Erstatning af svingningsdæmper 535 0017 10 for friløbshjul til generator 535 0105 10

Producenter: Dacia, Renault

535 0117 10

535 0105 10

Fig. 3: Produktets erstatning

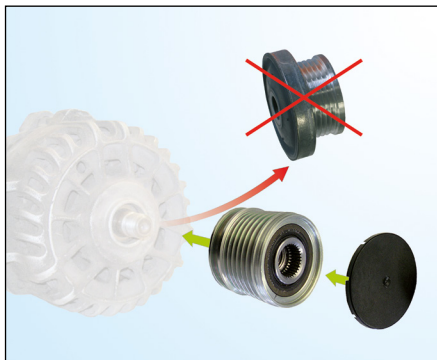
Svingningsdæmper i LuK-AS-nr. **535 0117 10** (figur 1) leveres ikke mere og er blevet erstattet med ordrenr. **535 0105 10** (figur 2).

1. Den flade rem med riller skal afmonteres
2. Man skal tjekke alle remsystemets komponenter for ødelæggelse – ødelagte komponenter skal udskiftes
3. Den originale remskive (se figur 3) skal afmonteres fra generatoren
4. Friløbshjul til generator **535 0105 10** monteres ved hjælp af relevant specialværktøj (se figur 4)
5. Tætningsdækslet skal monteres på friløbshjulet til generatoren – pas på den rigtige placering!
6. Den flade rem med riller skal monteres.
